No. EXPEDIENTE
EDENORTE-CCC-LPN-2020-0004
No. DOCUMENTO

CIRCULAR DE RESPUESTA A LOS OFERENTES
UNIDAD OPERATIVA DE COMPRAS Y CONTRATACIONES

CIRCULAR No. (1)

**A TODOS LOS OFERENTES CONFORME AL REGISTRO DE INTERESADOS
EDENORTE-CCC-LPN-2020-0004 ADQUISICIÓN DE MATERIALES ELÉCTRICOS PARA EDENORTE 2020.
PRIMERA CONVOCATORIA**

Figure 21 SEL-351RS Kestrel Control Module Dimensions

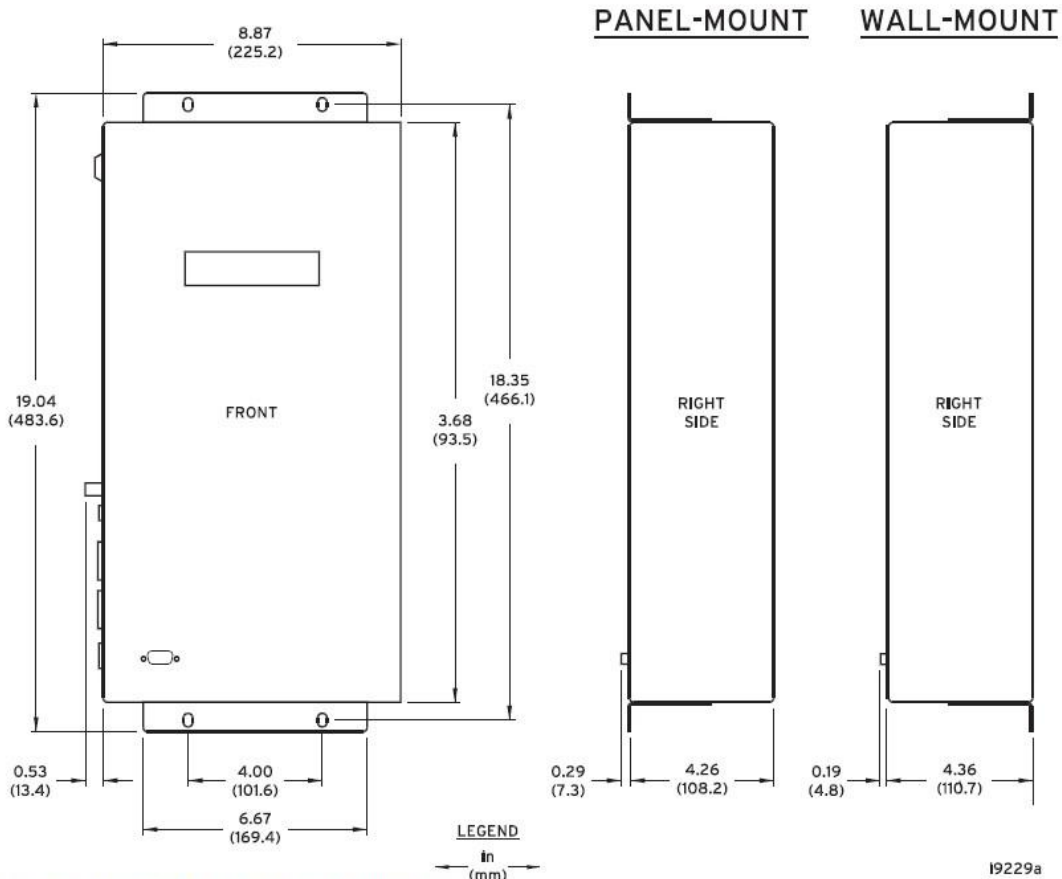
Consulta: Es posible que el armario de control del reconectador sea el que tiene el que usa como estándar SELINC para el relé SEL 351RS KESTREL?

A continuación se adjunta la imagen del mismo con sus dimensiones

Se trata de un armario que cumple y/o supera lo requerido en las especificaciones técnicas de EDENORTE.

Consulta: Como parte de la provisión también contempla que además se entregue el modem, sería posible entonces ofrecer este armario de SELINC con el modem requerido por EDENORTE?

REPUESTAS: Sí, lo que el armario debe cumplir con el mínimo de las dimensiones solicitadas en la ficha técnica de Edenorte.

REPUESTAS: *Sí, lo que el armario debe cumplir con el mínimo de las dimensiones solicitadas en la ficha técnica de Edenorte.*
